Od: Jozef Maco <JMaco@seznam.cz>
Odoslané: 30. júla 2017 20:33
Komu: ŠKOP Stanislav
Predmet: zaslanie pripomienok k ÚP obce Šar. Michalany
Prílohy: Pripomienky k územnému plánu Šarišských Michalian_2015.pdf; infographic.pdf

Pripomienky k územnému plánu obce
Šarišské Michaľany
(rok 2015)

Územný plán obce - návrh

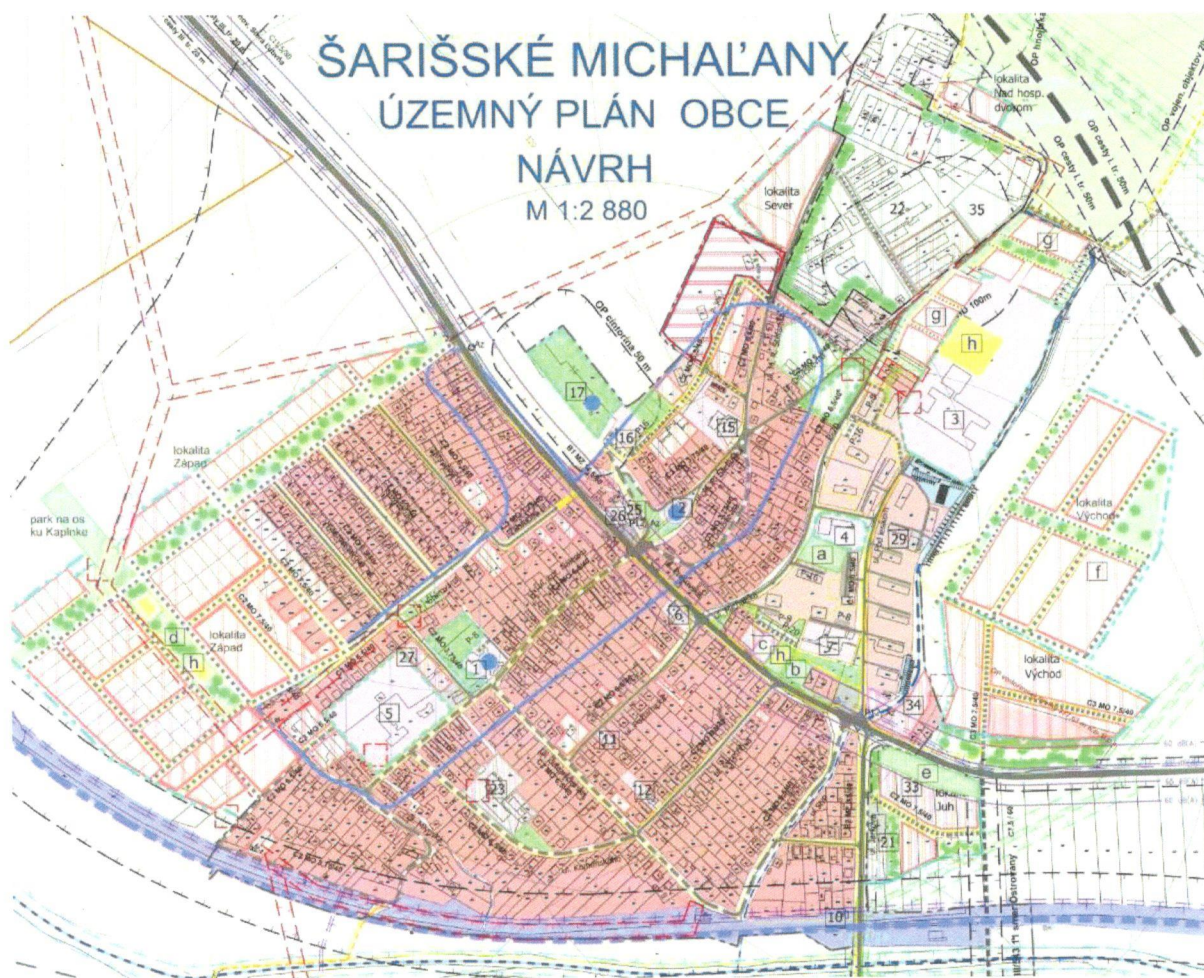
1a zmena v u.p. len na zelene plochy, športoviská
zmena umiestnenia obč.vyb. resp.
kulturného domu
zdravotného strediska
administratívy

1g uzemie novych byt.domov

1f uzemie novych rodinných
domov

1i zmena vyjazdovej cesty na cestu
1.tr.

1e odsun zástavby rod.domov od cesty
do bezpečnej zony
zmena plochy zelene - stromov, na
okrasnu zelen, živý plot

1d zmena charakteru urbanizmu
začlenie zelene do uz.pl. resp. park. - obč.vyb.

1b zachovanie zelene, zmena v uzemnom pláne len
na obč.vyb., zelen-park a športoviská

Pripomienka č.1:

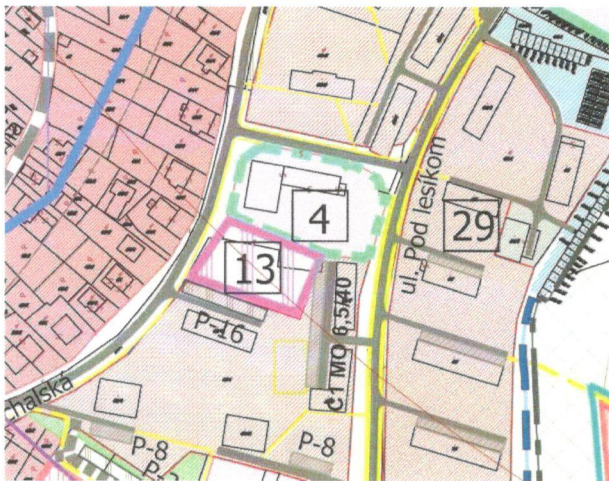
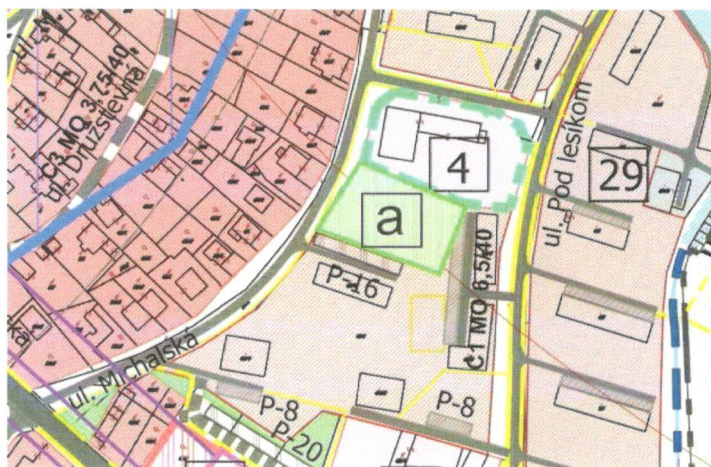
Zmena umiestnenia kultúrneho domu a zdravotného strediska na ulici Michalská (za bytovým domom, pred areálom Materskej školy)

Tento typ objektu na určenom mieste nevyhovuje z hľadiska nevhodného charakteru lokality pre tento typ občianskej vybavenosti.

Je tam nedostatok priestoru nielen pre samotnú budovu, ale aj prisluhujúce parkovacie miesta. Menšia miera priestoru neumožňuje dostatočné rozstupy voči existujúcej zástavbe, prípadne nie je možné eliminovať vysokú mieru tienenia. Nehovoriac o átriovo - parkovom charaktere, kde už dnes limitne spĺňa funkciu príľahlej zelene, rekreácie pre blízke bytové domy (v podstate pre celé sídlisko).

Zachovanie súčasného stavu. V UP zmeniť klasifikáciu danej lokality na verejnú zeleň, park, zeleň, rekreačné účely.

Pripomienka č.2:

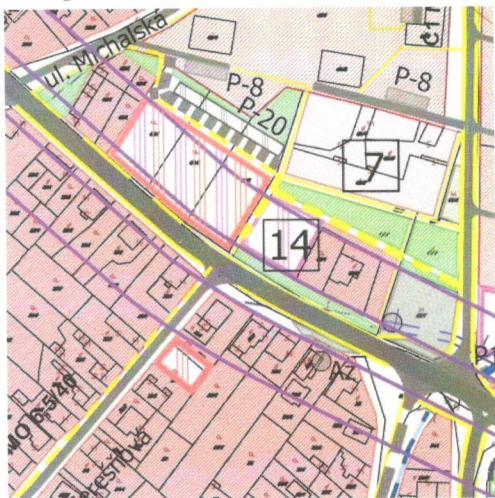
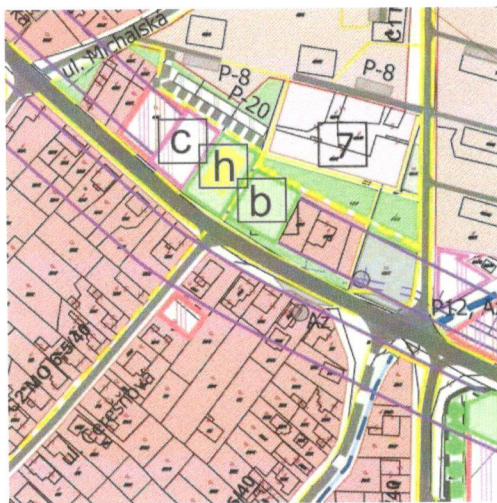
Vyňatie umiestnenia novej radovej zástavby a zmena umiestnenia občianskej vybavenosti vedľa nákupného strediska na Sabinovskej ulici

Navrhované objekty, funkcie na danej ulici nevyhovujú z architektonicky - urbánneho hľadiska. Ide o pomyselné centrum obce, s veľkou koncentráciou ľudí a pre súkromné bývanie absolútne nevhodné. V každom dobrom územnom pláne vo svete sa na centrálnych miestach zachováva zeleň - park ako verejný priestor.

Natlačenie radovej výstavby rodinných domov urbánne pohltí a nechceme uzavrieť dnešnú vizuálnu otvorenosť pri obchodnom centre, čo vytvorí husto nesúrodú zástavbu centra.

Zachovanie súčasného stavu - park, zeleň, rekreácia a občiansku vybavenosť.

V obci je akútny nedostatok parkov a športovísk - vhodnejšie zachovanie zelene a prípadnej rekreačno - športovej funkcie už asi v obci ani niet.

Pripomienka č.7:

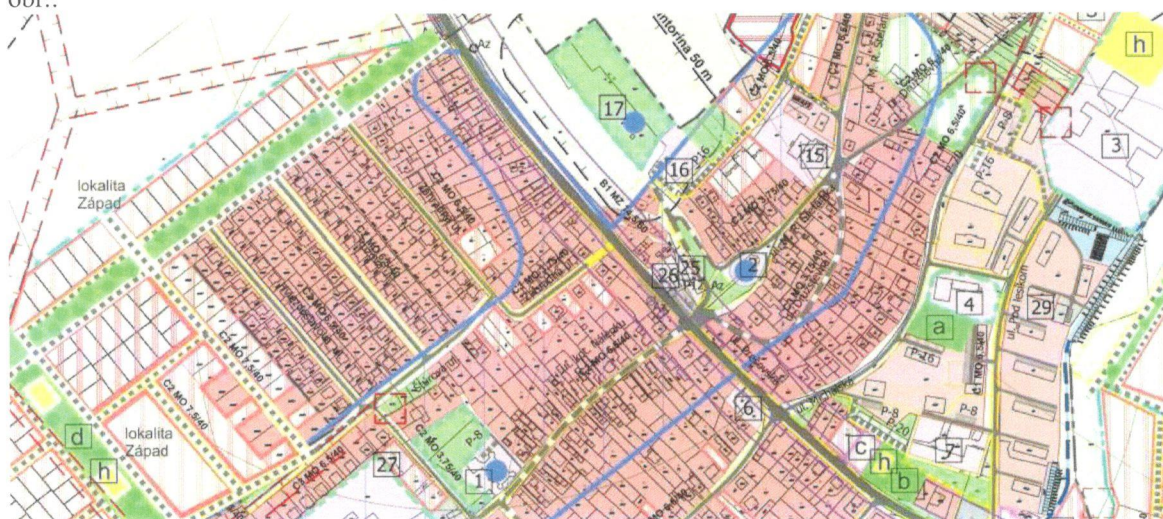
Nová stratégia rekreácie a športovísk v obci

Dané lokality priestorovo, umiestnením a hlukom vyhovujú na navrhovanú funkciu. Existujúce športoviská sú pre bežnú dennú rekreáciu neprimerane vzdialené (športový areál) alebo nevhodne umiestnené v obytnej časti sídliska - betónová plocha pri bytovom dome na ul. Pod lesíkom 33/34, kde sú časté potýčky (neprimeraný spôsob používania, poškodzovaním majetku).

Náš návrh zahŕňa lokality vhodné na danú funkciu, eliminuje sa hluk a poškodzovanie cudzieho majetku.

1. školský areál ZŠ
2. lokalita pri nákupnom stredisku
3. nová štvrť - lokalita Západ (*vid' pripomienka č.3*)
